# **TECHNICKÁ SPRÁVA**

<b>Názov projektu:</b>	<b>Projekt jednoduchých pozemkových úprav v k. ú. Spišská Stará Ves, lokalita Vyšná Mláka</b>
<b>Číslo a názov etapy:</b>	<b><u>Všeobecné zásady funkčného usporiadania územia</u></b>
<b>Kraj:</b>	<b>Prešovský (7)</b>
<b>Okres:</b>	<b>Kežmarok (703)</b>
<b>Obec:</b>	<b>Spišská Stará Ves (523 836)</b>
<b>Katastrálne územie:</b>	<b>Spišská Stará Ves (857 581)</b>
<b>Správny orgán:</b>	<b>Okresný úrad Kežmarok Pozemkový a lesný odbor Nižná brána č. 6 060 01 Kežmarok</b>
<b>Označenie zmluvy o dielo:</b>	<b>Zmluva o dielo číslo 277/2020 zo dňa 15.10.2020</b>
<b>Objednávateľ prác:</b>	<b>Mesto Spišská Stará Ves Štúrova 228/109 061 01 Spišská Stará Ves</b>
<b>Zhotoviteľ prác:</b>	<b>Progres GEO, s.r.o. Masarykova 16 080 01 Prešov</b>
<b>Zodpovedný projektant:</b>	<b>Ing. Peter Repáň</b>
<b>Autorizačne overil:</b>	<b>Ing. Peter Repáň</b>
<b>Spracovali:</b>	<b>Ing. arch. Michal Jura, Ing. Peter Repáň</b>

**Všeobecné zásady funkčného usporiadania územia v obvode JPÚ Spišská Stará Ves – lokalita Vyšná Mláka**  
- stanovisko

**Príloha:** orientačné znázornenie

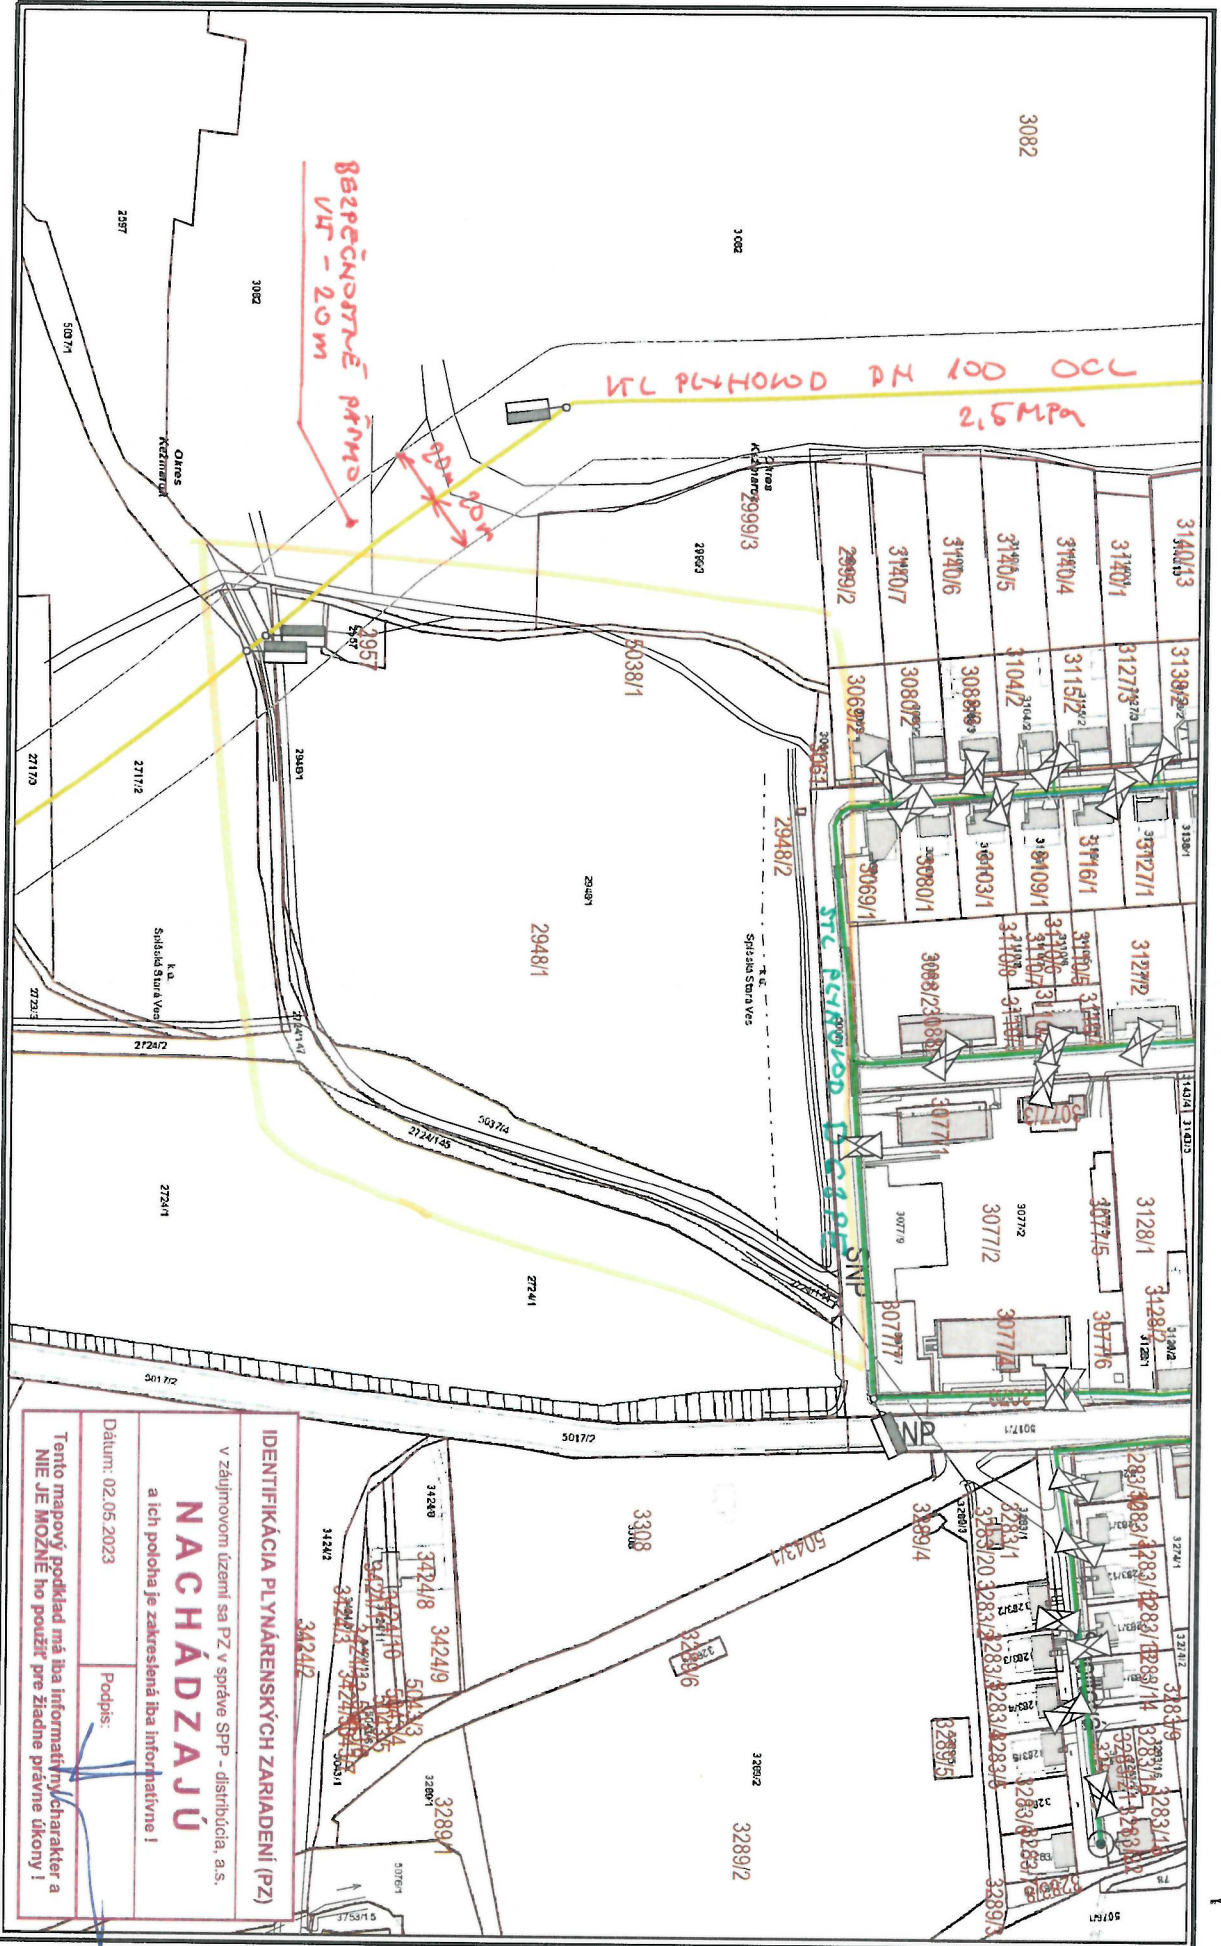
Požadujeme, aby boli zapracované exist. plyn. zariadenia (VTL plynovod DN 100 OCL, 2,5 MPa), ktoré sa nachádzajú na predmetných pozemkoch, ktoré budú súčasťou pozemkových úprav.
